泊発電所3号炉 可搬型重大事故等対処設備保管場所 及びアクセスルートについて

令和5年5月25日
北海道電力株式会社

- 保管場所及びアクセスルートに関する第1098回審査会合（令和4年12月6日）において頂いた7件の指摘事項及び有効性評価に関する第1098回審査会合（令和4年12月6日）において頂いた1件の指摘事項について、本資料P5～P22にて回答する（一部回答を含む）。

図2 土砂掘削のイメージ図(1/2)

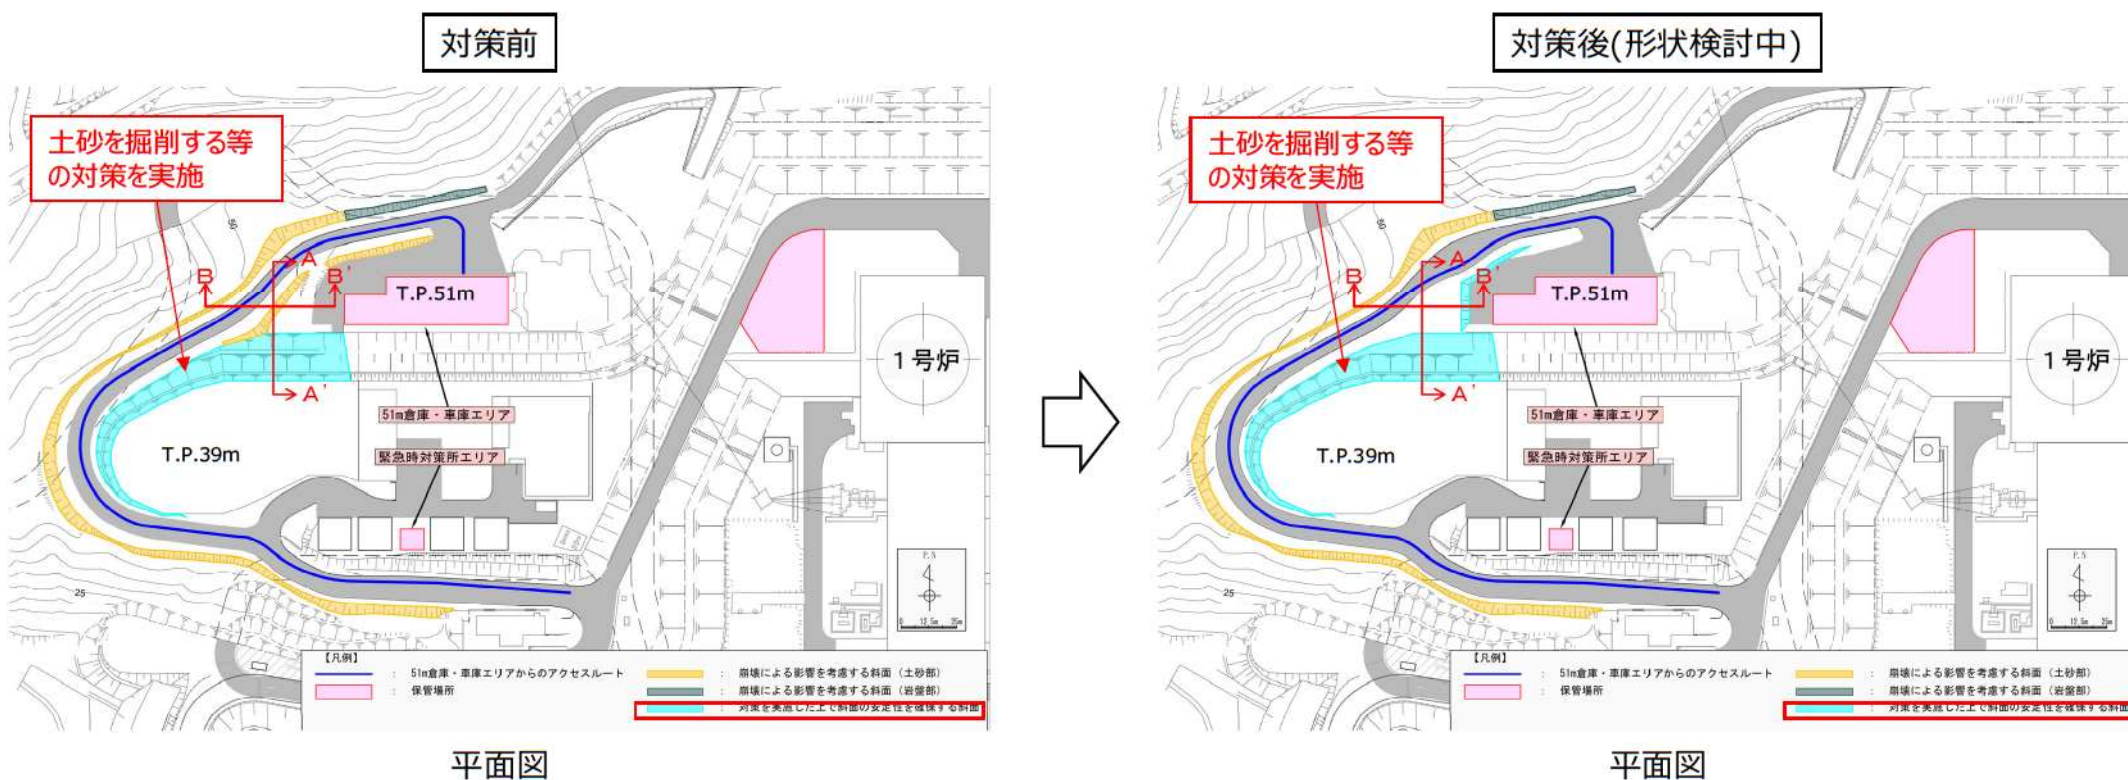
アクセスルート下の斜面のすべり範囲の設定について、以下の事項を踏まえて説明すること。

- ✓ 斜面法肩からの斜面高さと同じ数字を用いて斜面のすべり範囲を設定する場合には、その設定の根拠となる規格、基準等を示した上で、当該規格、基準等の適用範囲との関係を明確にすること。
- ✓ 評価対象斜面の地質状況を踏まえた上で、基準地震動による斜面の崩壊の範囲が最も大きくなるよう、斜面のすべり範囲を設定すること。
- ✓ 斜面安定解析を用いて斜面のすべり範囲を設定する場合であって、斜面のすべりの形態が複数想定される場合は、最も斜面のすべり範囲が大きくなるものを選定した上で、斜面のすべり範囲を設定すること。

- 51m倉庫・車庫エリアからのアクセスルートの敷地下斜面については、崩壊を想定し、その斜面のすべり範囲を斜面法肩から斜面高さの範囲としていたが、土砂を掘削する等の対策を実施した上で、基準地震動による地震応答解析により、敷地下斜面が崩壊しないことを確認する方針に変更する。

- 51m倉庫・車庫エリアからのアクセスルートの敷地下斜面のすべりについては、土砂を掘削する等の対策を実施する(土砂掘削のイメージ図をP21~P22に示す)。
- 対策実施後の斜面形状を基に、評価対象断面を選定し、基準地震動による地震応答解析を二次元動的有限要素法により行う。
- 評価対象断面において、最小すべり安全率(平均強度)が評価基準値1.0を上回ることを確認する。
